改善箇所説明図

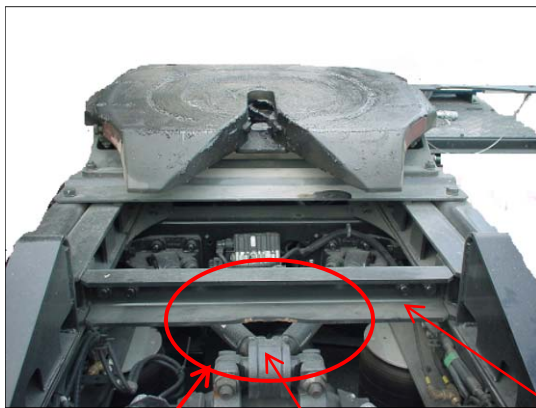
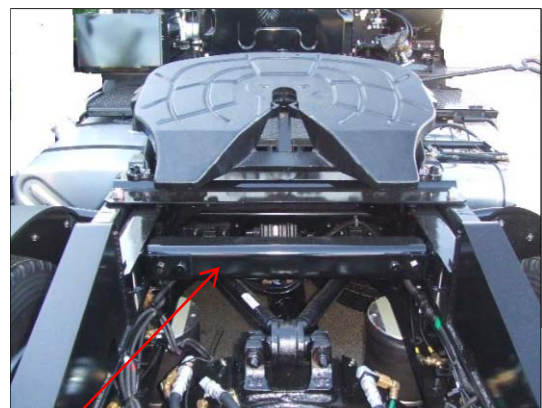
基準不適合発生箇所

トラクタのカプラ嵩上げ架台において、架台後部の補強クロスメンバと車両のVロッドとの隙間が少ないものがあり、走行中Vロッドが動きフレーム上面より上に突出した場合、架台後部の補強クロスメンバに干渉することがあるため、補強クロスメンバ及びVロッドが損傷するおそれがある。

全車両、架台後部の補強クロスメンバを現在の装着位置から前後反転して装着する。なお、Vロッド及び当該クロスメンバを確認し、損傷がある場合には、Vロッド及び当該クロスメンバを新品と交換する。

識別：架台後部の補強クロスメンバの取付け方向が正規・非正規は外観から容易に識別できる。
